2. KELIŲ SAUGUMO AUDITO REZULTATAI

KELIŲ PROJEKTŲ KELIŲ SAUGUMO AUDITO VERTINIMO KOMISIJOS POSĖDŽIO PROTOKOLAS

SVARSTYTA: Valstybinės reikšmės krašto kelio Nr. 153 Joniškis–Žagarė–Naujoji Akmenė ruožo nuo 17,210 iki 22,770 km kapitalinio remonto, įrengiant taką, techninio darbo projekto kelių saugumo audito išvados.

Eilès numeris: 10

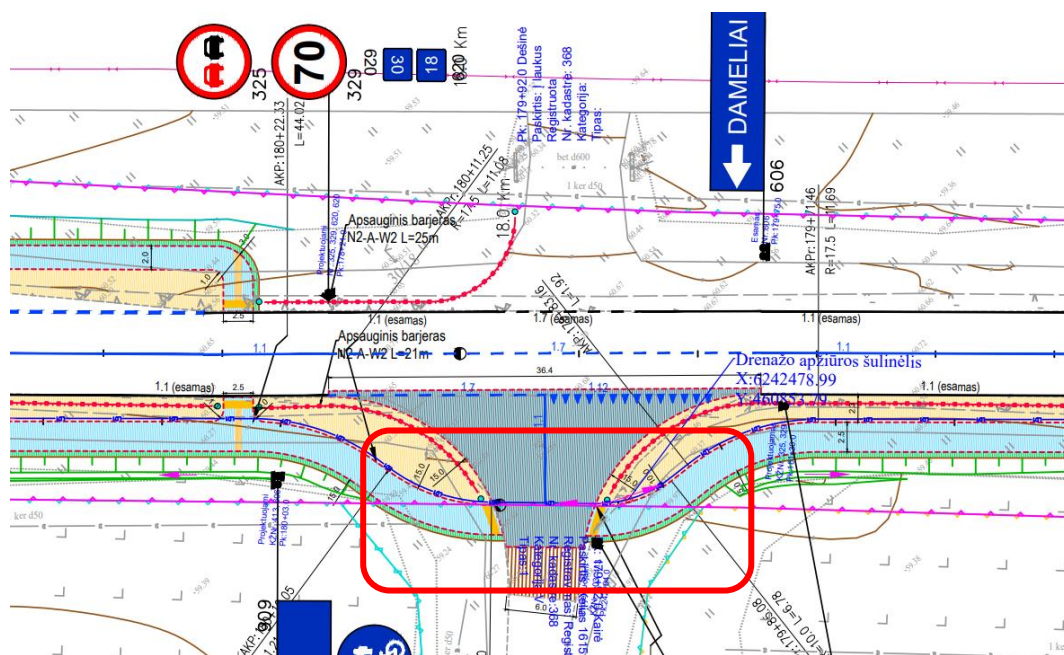
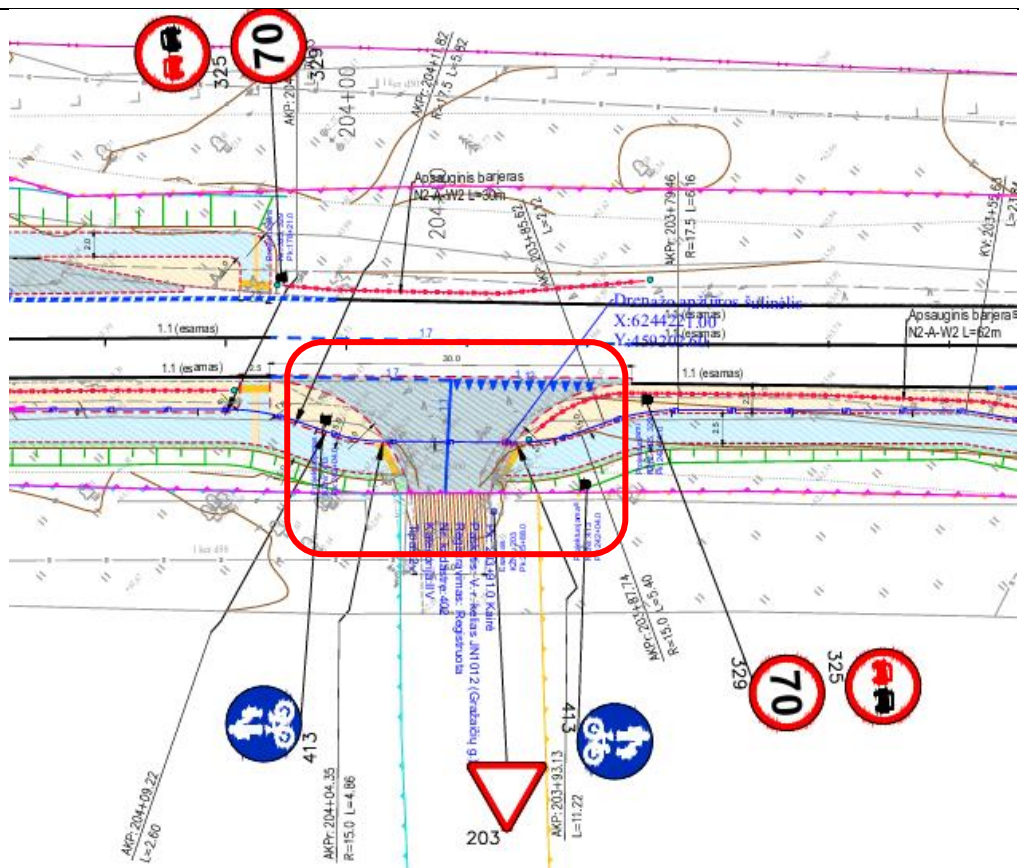
ties sankryža pėsčiųjų ir dviračių takas ženkliai atitrauktas nuo pagrindinio kelio važiuojamosios dalies.

ženkliai atitraukus takus ties nuvažomis, bus mažiau patogų judėti, ypač dviračių vairuotojams.

siekiant užtikrinti didesnę komfortą bei saugesnes eismo sąlygas pažeidžiamiesiems eismo dalyviams, **siūlome** pėsčiųjų ir dviračių taką numatyti arčiau pagrindinio kelio važiuojamosios dalies.

- 1.9. pritarė pastabai ir pasiūlymui Nr. 9. Projektuoti vadovaujantis naujai patvirtintomis pėsčiųjų ir dviračių takų projektavimo taisyklėmis;
 - 1.10. pritarė pastabai ir pasiūlymui Nr. 10. Projektuoti vadovaujantis naujai patvirtintomis pėsčiųjų ir dviračių takų projektavimo taisyklėmis;

Eilės numeris: 11

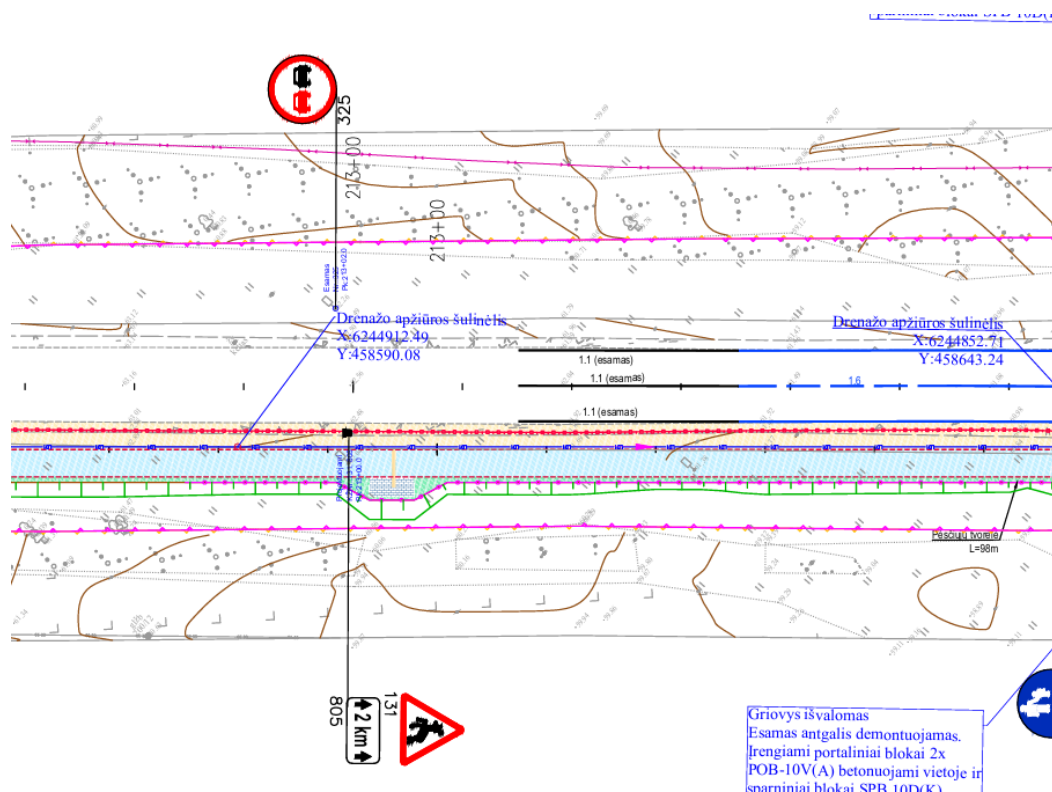
transporto priemonių lenkimo ribojimas kelio ženklais nesutampa su atitinkamu horizontaliuoju ženklinimu.

dėl netinkamų horizontalaus ženklinimo sprendinių, nebus išlaikomas homogeniškumas, bei susidūrus transporto priemonėms tikėtinos skaudžios eismo įvykių pasekmės.

siūlome audituojamo kelio ženklus suderinti su horizontaliuoju ženklinimu. Be to, užtikrinti, kad kelio ašies ženklinimas bus tolygus, analogiškos kokybės visame kelyje.

- 1.11. pritarė pastabai ir pasiūlymui Nr. 11;
 - 1.12. nepritarė pastabai ir pasiūlymui Nr. 12, kadangi tai nėra numatyta sutarties su projektuotojais sąlygose;

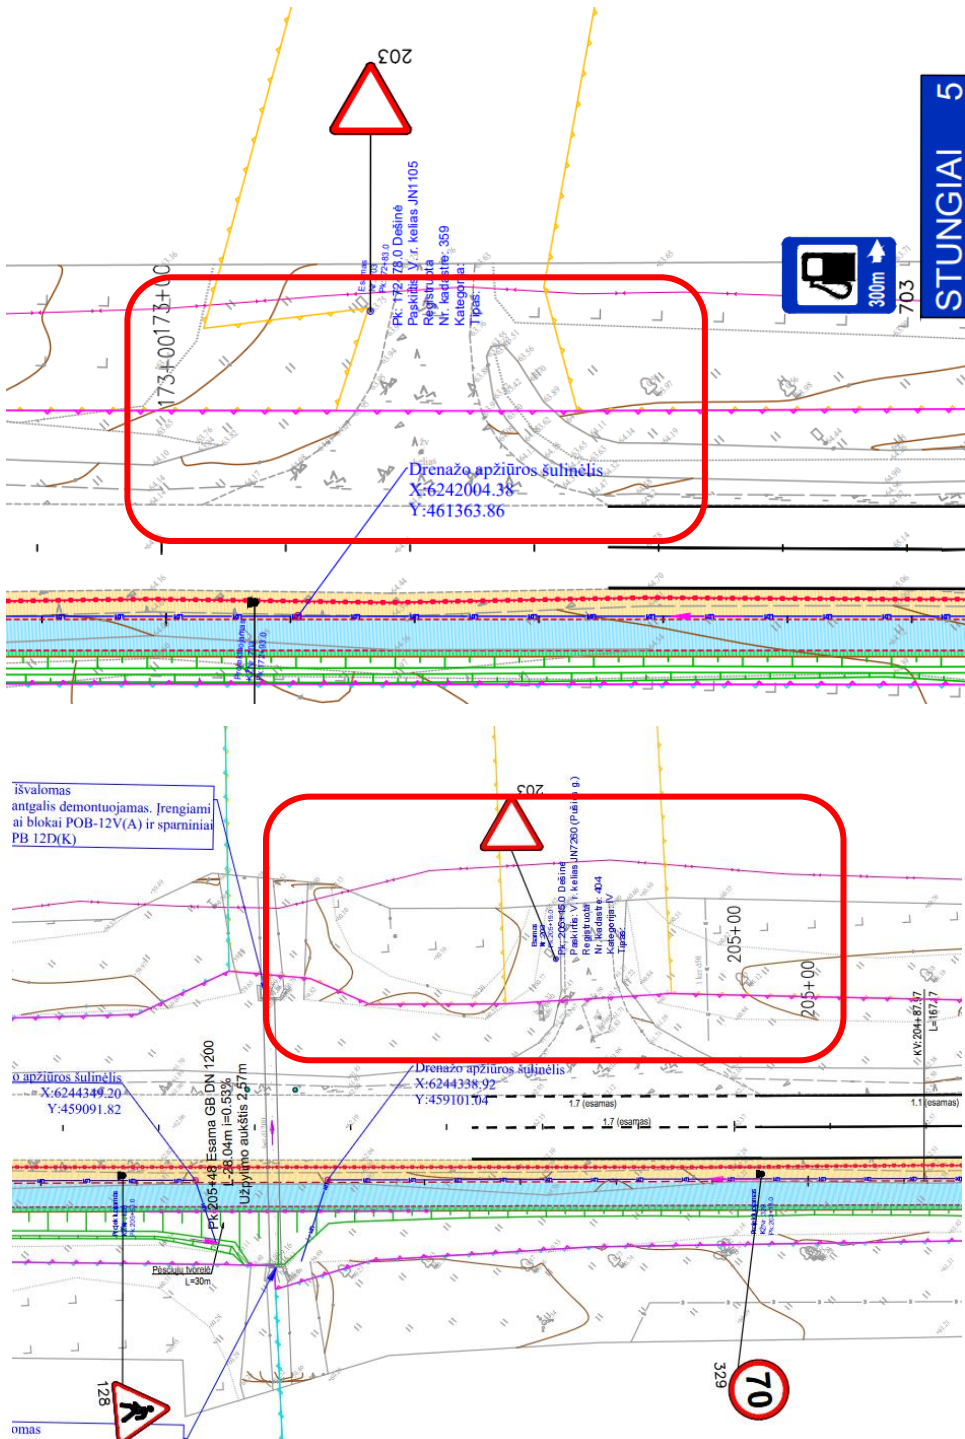
Eilės numeris: 12
Svarbos laipsnis: žemas
Vieta: visas audituojamas objektas.
Trūkumas: kitoje kelio pusėje kai kurių šalutinių audituojamo ruožo kelių bei nuvažų danga lieka iš nesurištųjų medžiagų. Pavyzdžiui:  The image contains two technical drawings of road sections. The top drawing shows a road cross-section with a drainage ditch. A red box highlights a defect area, and a warning triangle is placed above it. The bottom drawing shows a road cross-section with a drainage ditch. A red box highlights a defect area, and a warning triangle is placed above it. Both drawings include technical specifications and labels for various road components.

dėl žvyro dangos keliui užsiteršus nesurištosiomis medžiagomis, tikėtinas sudėtingesnis transporto priemonių valdymas.

siekiant užtikrinti didesnę komfortą bei saugesnes eismo sąlygas rekomenduojame abejose kelio pusėse nuovažas numatyti tvirtos, pavyzdžiui, asfalto, dangos.

Eilės numeris: 13

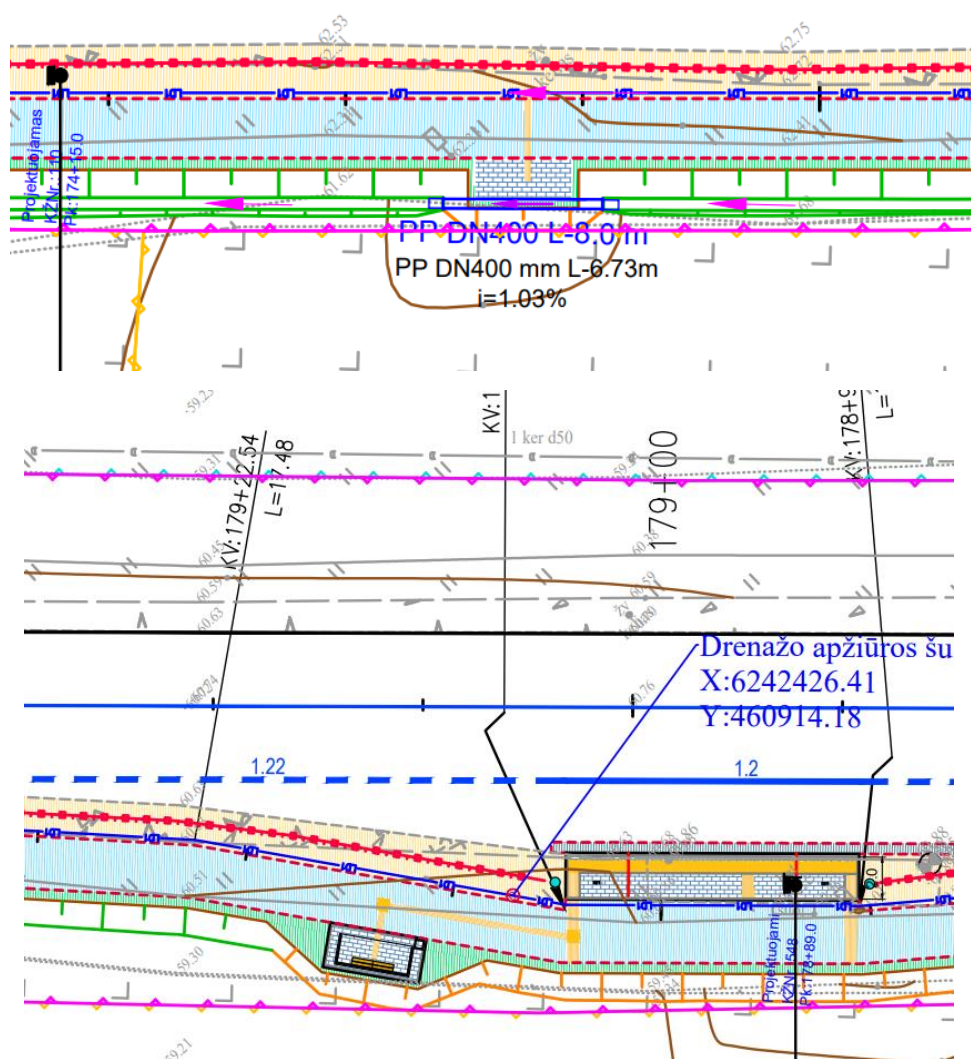
- poilsio aikštelėse nėra numatomi suoliukai;
- nėra aišku, ar bus numatoma laisva erdvė neįgaliojo vežimėlyje esančiam žmogui sustoti ir pailsėti.

žmonės neįgaliojo vežimėlyje ar žmonės su vaikų vežimėliais neturės kur sustoti ir pailsėti, todėl tikėtina, kad sustos ant tako sudarydami kliūtį taku judantiems pažeidžiamiesiems eismo dalyviams.

siūlome poilsio aikšteles numatyti žmonėms atsisėsti ir laisva ne mažesnė kaip 900 mm pločio ir 1200 mm ilgio erdvė vežimėliais judantiems asmenims.

- 1.13. pritarė pastabai ir pasiūlymui Nr. 13;
 - 1.14. pritarė pastabai ir pasiūlymui Nr. 14. Parinkti vandens nuleidimo sprendiniai bus galutinai derinami su paskirtu techniniu ekspertu vėlesniame projektavimo etape.
